弊社製 小型ダンプトラックのリコールに関するお知らせ

## 改善箇所説明図

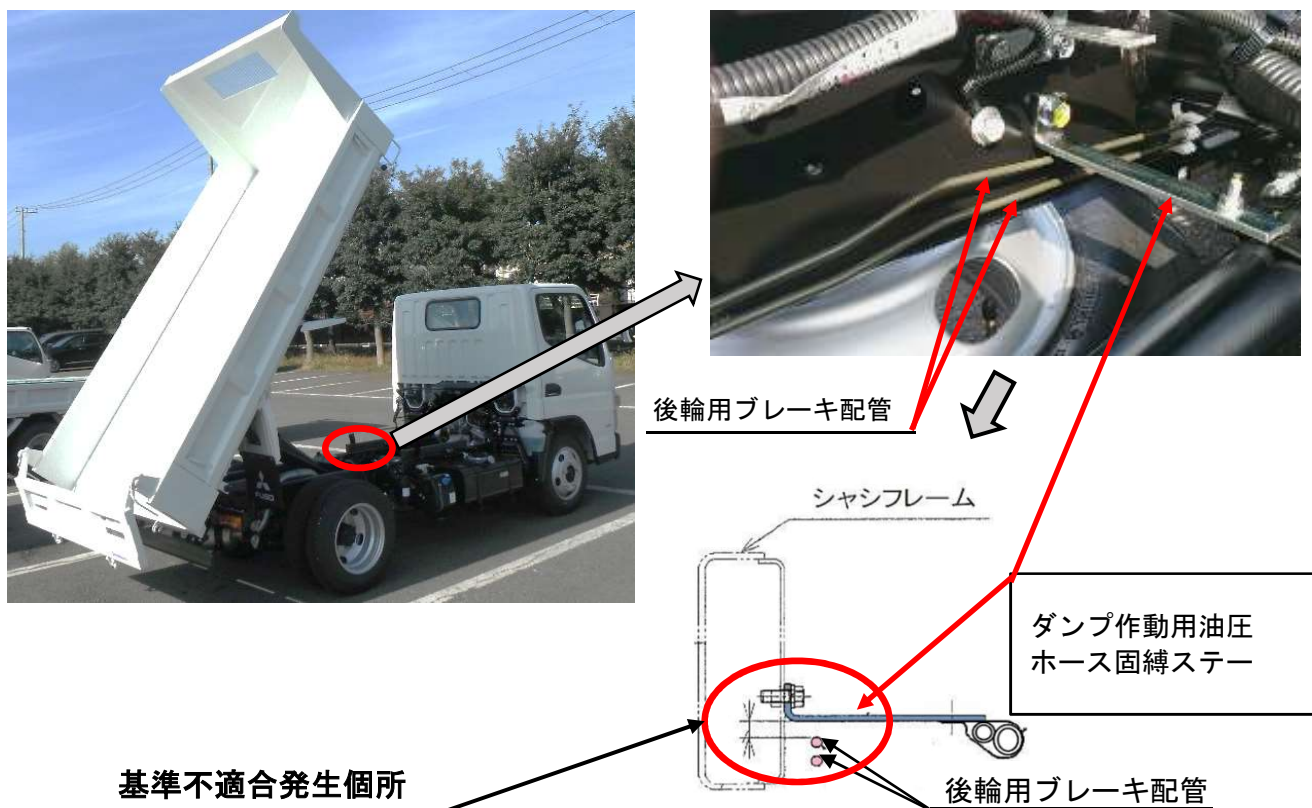
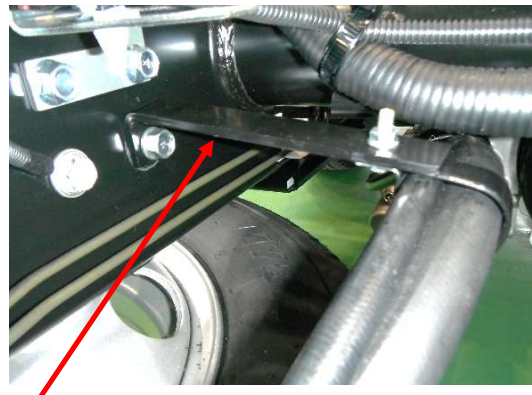
**基準不適合発生箇所**

小型ダンプトラックのダンブ作動用油圧ホース固縛ステーと後輪用ブレーキ配管の隙が小さいため、走行振動で当該ステーと後輪用ブレーキ配管が干渉するものがある。そのため、そのままの状態で使用を続けると、後輪用ブレーキ配管が損傷し、最悪の場合、ブレーキ液が漏れて制動力が低下するおそれがある。

### [改善措置の内容]

全車両、ダンブ作動用油圧ホース固縛ステーと後輪用ブレーキ配管の隙を確認し、隙が小さい場合は、当該ステーを対策品に交換する。また後輪用ブレーキ配管に損傷があった場合は、ブレーキ配管を新品に交換する。

【改善前】

【改善後】 (但し隙が小さい場合のみ)

ダンブ作動用油圧ホース固縛ステー (対策部品)
